Stellungnahme / Kurzbericht: 25-009

Auftraggeber	Gemeinde Büchen Amtsplatz 1 21514 Büchen
In Sachen:	feuchte Wände/Abdichtung Waldschwimmbad Büchen
Kundenzeichen:	Gemeinde Büchen
Objekt:	Moorweg 7a, 21514 Büchen
Datum:	21.04.2025

Was ist die Ursache der Feuchtigkeitsschäden in den Duschen, im Waldschwimmbad Büchen, Moorweg 7a, 21514 Büchen?

Foto Nr. 9

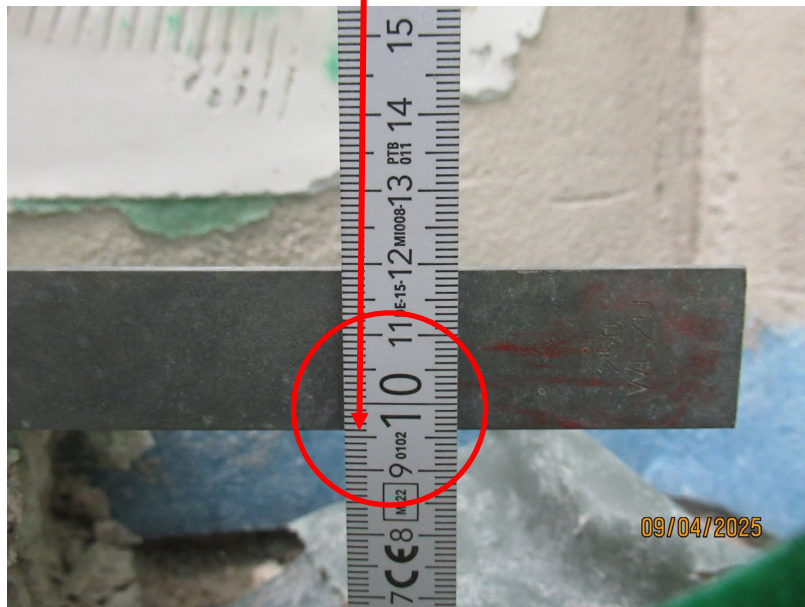
Der Zementestrich wurde im Eckbereich nach der vorherigen Feststellung bis zur Bodenabdichtung freigelegt. Hier konnte ich eine Estrichstärke inkl. Fliesenbelag von 9,50 cm feststellen - siehe Foto Nr. 8 und 9.

Foto Nr. 11

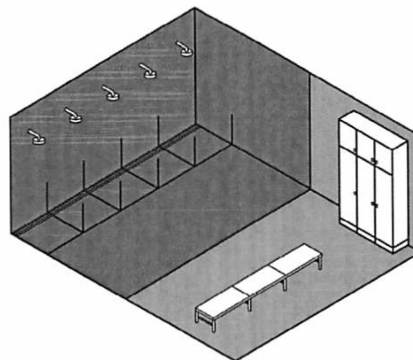
Auch unterhalb der Bitumenabdichtung konnte ich noch einen erhöhten Feuchtegehalt feststellen – siehe Foto Nr. 11.
